Anlage A 2-0

ROV B212 neu:

Hinweise zur Grobprüfung

Zur besseren Nachvollziehbarkeit werden die unterschiedlichen Linien und Anschlussvarianten der B212n wie folgt benannt (vgl. Abb. 1):

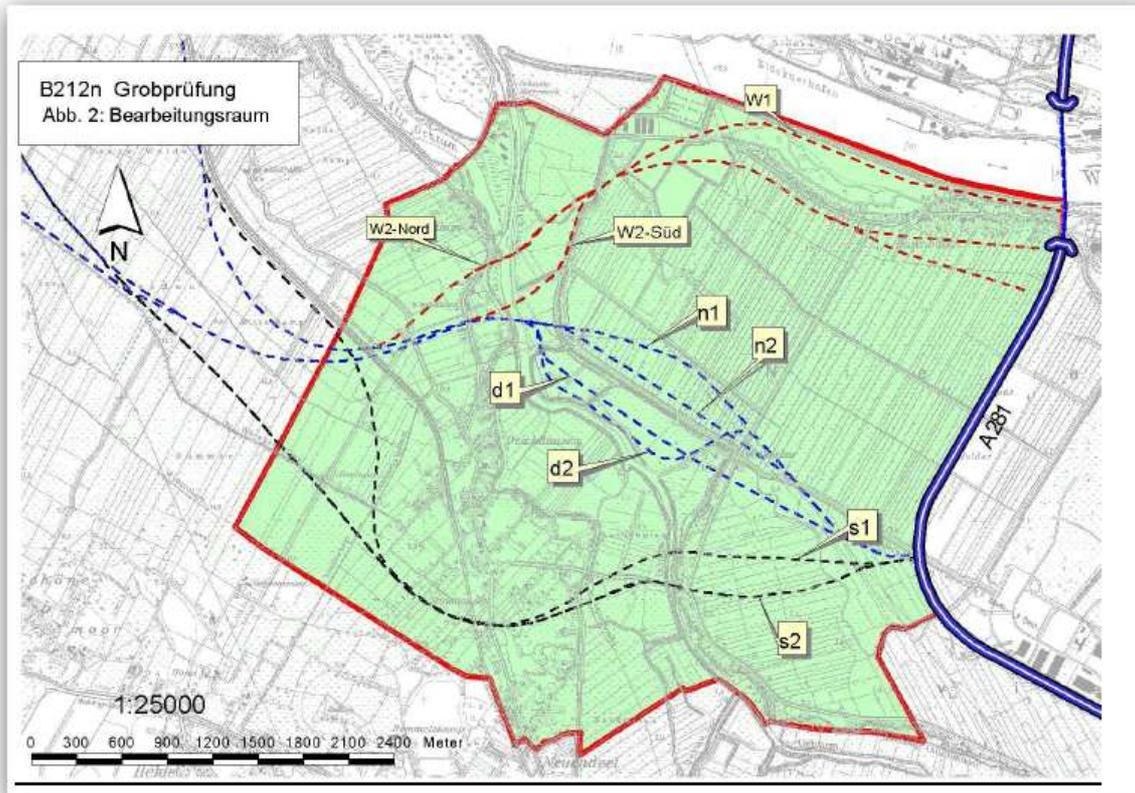
Die Bezeichnungen für die Linienvarianten sind äußerst vielfältig und verwirrend. Die Bezeichnungen lw1 und lw2 werden im weiteren Verlauf des Dokumentes bis auf die Verwendung in der Abbildung 1 nicht mehr eingesetzt. Dafür wird in nachfolgenden Dokumenten (UVS Bioconsult 2007 zum ROV) mit den Bezeichnungen ROV, ROV-opt., AEP, AEP-opt. gearbeitet. Zu erwähnen ist auch noch die Bezeichnung Var. 6 für die Keller-Groth-Trasse in Bremer Unterlagen.

Insgesamt ist dieser Bezeichnungscocktail für die unterschiedlichen Linienvarianten ein deutlicher Hinweis auf die unsystematische und in den einzelnen Untersuchungen nicht aufeinander abgestimmte Vorgehensweise.

Tab. 7: Betroffenheit des Überschwemmungsgebietes (vgl. Abb.: 5)

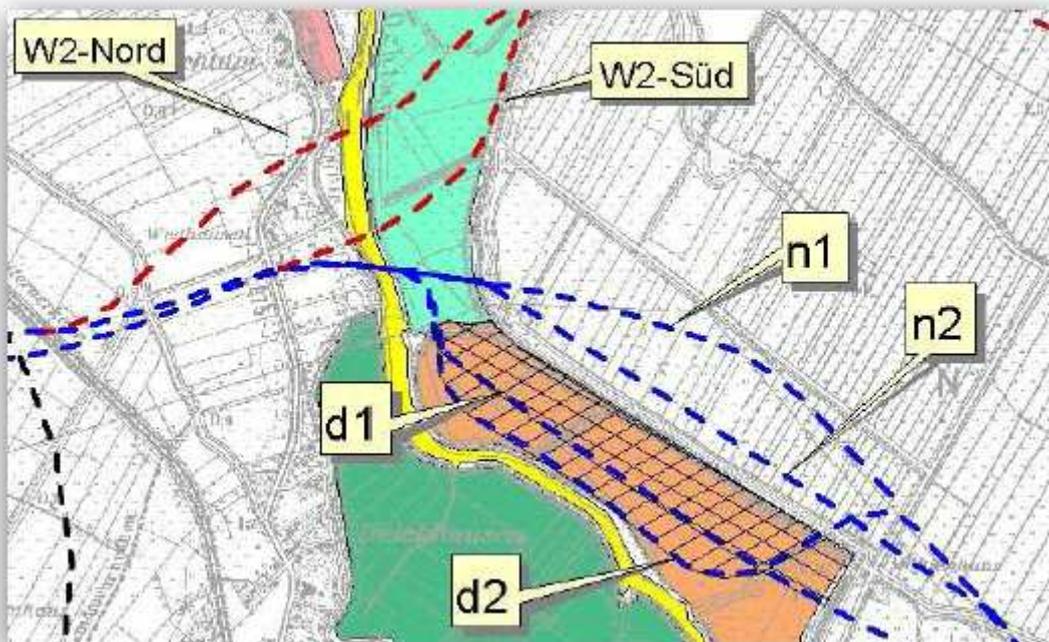
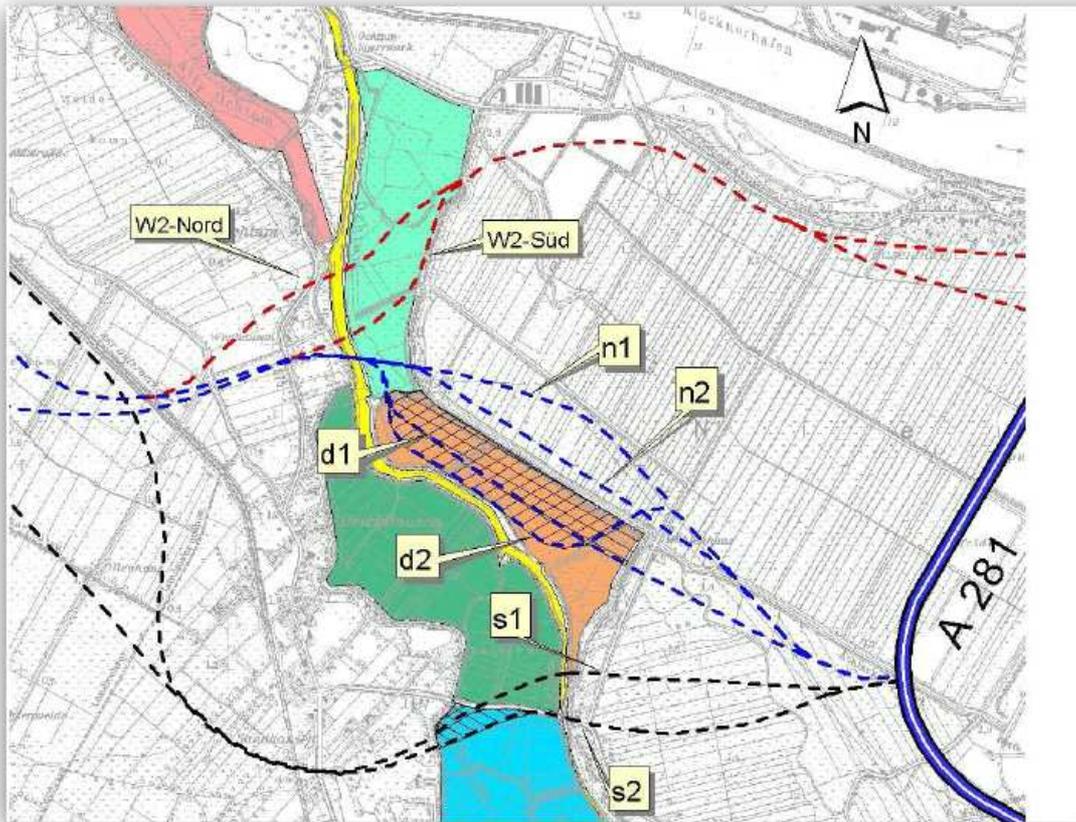
Auch in der Tabelle 7 wird von einer falschen Überbauung von 30m Breite ausgegangen. Richtig sind jedoch bei der geplanten Ausführung RQ20 und ca. 3,80 m GOK im Ochtumvorland erheblich größere Dammbreiten (siehe folgende Tabelle aus der UVS 2007 Bioconsult zum ROV). Zusätzlich ist ein ca. 8,5m breiter Streifen für den Unterhaltungsweg und den Seitengraben zu berücksichtigen. Baubedingt sind beidseitig 15-30m zusätzlich zu berücksichtigen.

Auch die in der Tabelle 7 beschriebene erhebliche Abtrennung von Polderflächen durch die Varianten d1 und d2 kann nicht nachvollzogen werden (geschlossene Wanne). Hier hilft der Blick auf den Kartenausschnitt aus der Seite 18 der Grobprüfung (siehe vorherige Seite). Bei genauerer Betrachtung ist deutlich erkennbar, dass die Varianten d1 und d2 genügend große Durchlässe frei lassen, die einen ungehinderten Zu- und Abfluss des Wassers gestatten.

Ein km-langes Brückenbauwerk zur Vermeidung der Abtrennung von Polderflächen ist daher sachlich unbegründet und keinesfalls notwendig. Die Bewertung „-“, für die Varianten d1 und d2 in der Tabelle 7 erfolgt zu Unrecht und ist analog zu der Bewertung der Variante s2 mit der Bewertung „o“ zu korrigieren.

Tab. 8 : Betroffenheit der Siedlungsbereiche (vgl. Abb. 6)

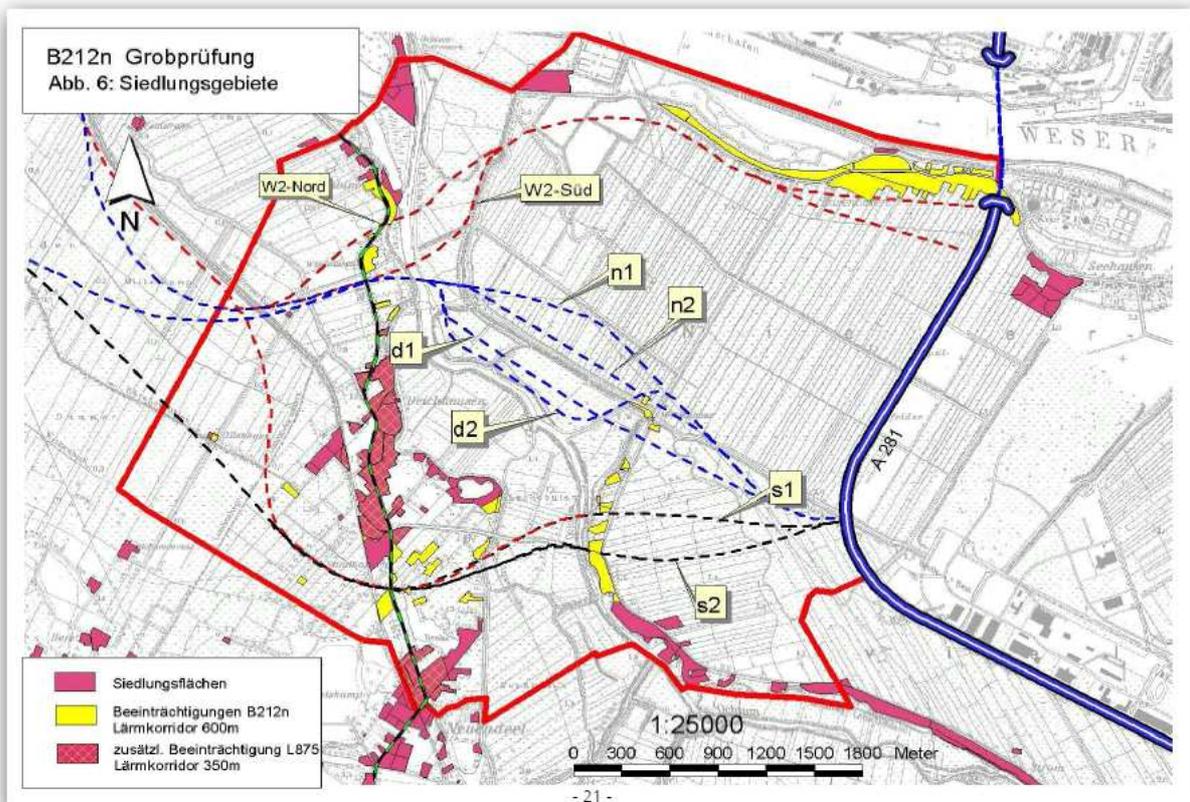
Wie auch in allen anderen Karten der Grobprüfung, wird in der Abbildung 6 der Verlauf der Variante s1 (Variante 12 des ersten ROV) dargestellt. Dies entspricht nicht dem Verlauf der favorisierten AEP-opt. Trasse im Bereich Sandhausen!! Der tatsächliche Verlauf ist dem folgenden Ausschnitt aus der Karte „Lage der Vorzugsvariante; Unterlage 1.5“ der Straßenbauverwaltung zu entnehmen:

Auffällig ist in diesem Zusammenhang die Tatsache, dass die direkte Flächeninanspruchnahme von Siedlungsbereichen durch den Bau der B212neu bisher überhaupt noch keine Berücksichtigung in der Tabelle 8 findet!!

Die fehlende direkte Flächeninanspruchnahme von Siedlungsflächen sowie der Abriss von Wohn- und Wirtschaftsgebäuden durch den Bau der B212neu ist daher in die Tabelle 8 aufzunehmen!!!

Vor diesem Hintergrund ist die Flächenberechnung für die Immissionsbeeinträchtigung in der Tabelle 8 dringend überarbeitungsbedürftig. Die Bewertung in der jetzigen Form kann nicht aufrechterhalten werden.

Überdeutlich werden auf der Abbildung 6 „Siedlungsgebiete“ dann die Auswirkungen aufgrund der Eingrenzung des Betrachtungsraumes:

Urplötzlich werden weitere betroffene Siedlungsbereiche im Verlauf der L875 Richtung Delmenhorst sowie in der Stadt Delmenhorst nicht mehr im Bewertungsverfahren erfasst!!

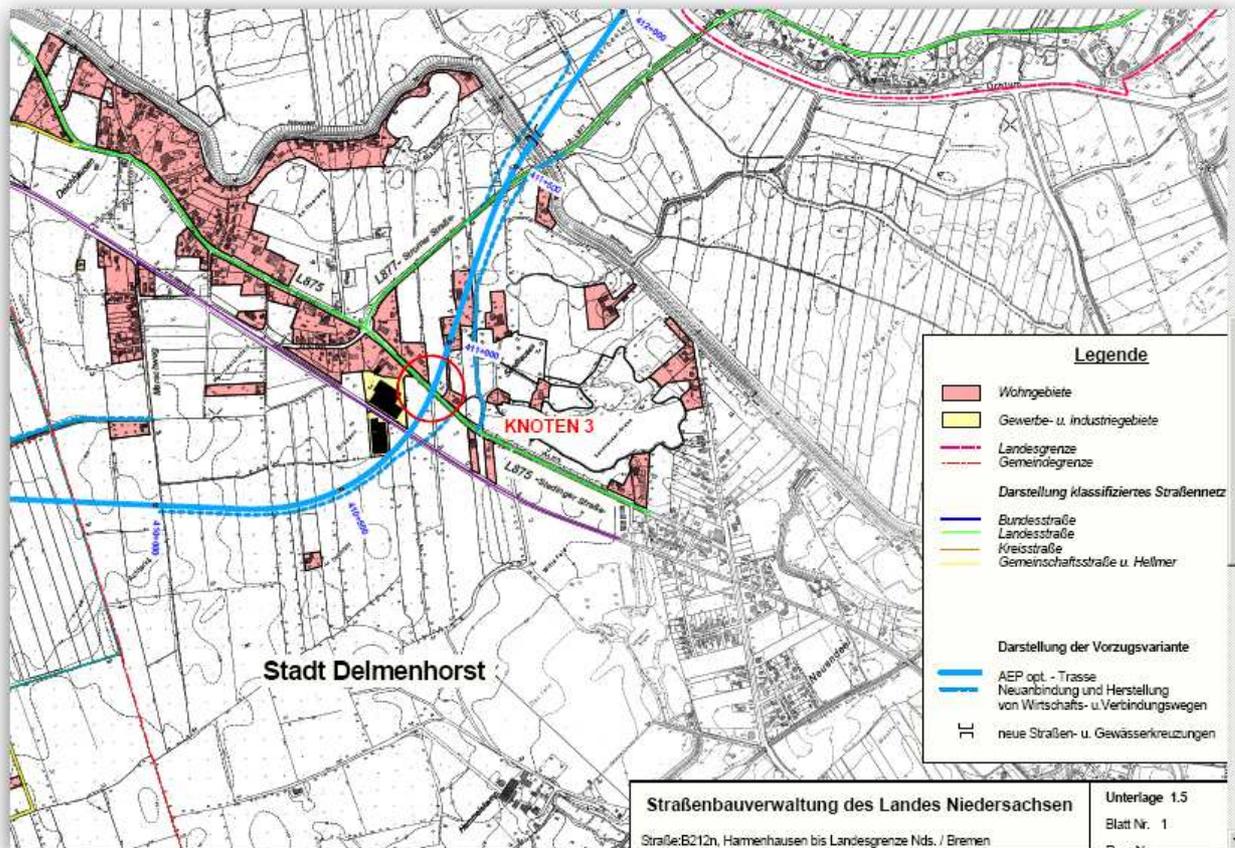
Durch den modifizierten Verlauf treten ganz neue zusätzliche Betroffenheiten auf, da diese Variante deutlich näher an die Siedlungsflächen in Sandhausen heranrückt:

- Abbruch von zwei Wohnhäusern
- Abbruch von Gewächshäusern eines Gartenbaubetriebes
- Gefährdung des Fortbestandes des Baudenkmals Stedinger Landstraße 84 aufgrund der großen Nähe zur B212neu

Die veraltete Kartendarstellung in Abbildung 6 führt zu falschen Ergebnissen. Durch den veränderten Verlauf der Vorzugsvariante (siehe obigen Kartenausschnitt) treten neue Betroffenheiten bis hin zum Abriss von zwei Wohngebäuden auf. Dies massivste Form der Auswirkung auf das Wohnumfeld wird bei den Varianten s1 und s2 bisher mit der Bewertung (+) „belohnt“.

Zunächst muss der aktualisierte Trassenverlauf der Vorzugsvariante im Bereich Deichhausen/ Sandhausen anstatt der s1-Variante in die Bewertung aufgenommen werden.
